改善箇所説明図

基準不適合発生箇所

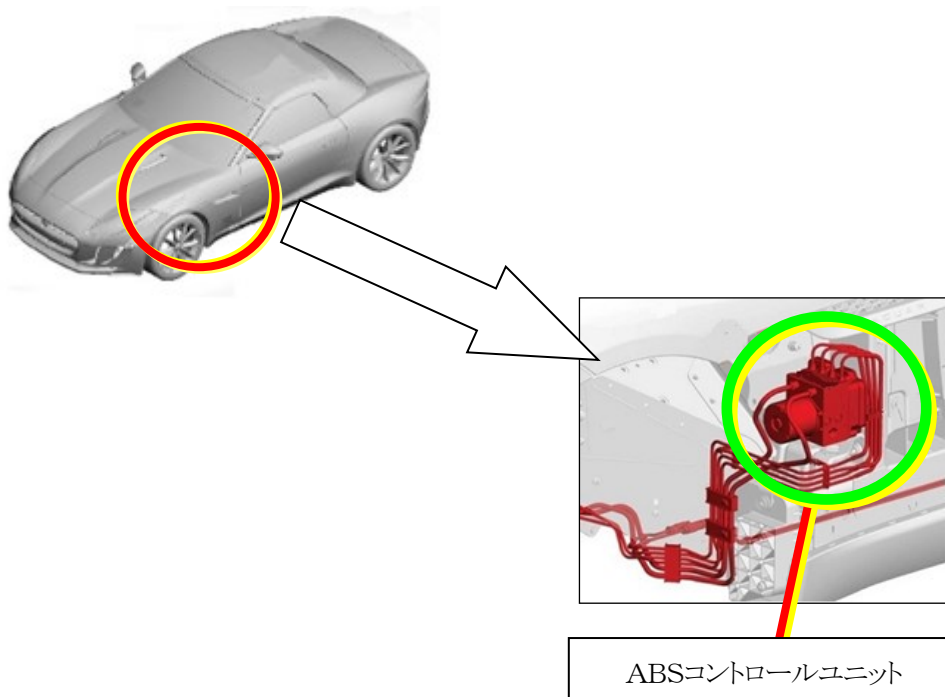
注： は、プログラム書換え部を示す。

ABSコントロールユニットのプログラムが不適切なため、警告灯の点灯と共に、ABSの機能が作動しなくなり、車両の制動距離が長くなるおそれがある。

全車両、ABSコントロールユニットのプログラムを対策プログラムに書き換える。

識別：運転席ドアのボディ側下部、ドアヒンジボルトに銀ペイントを塗布する。
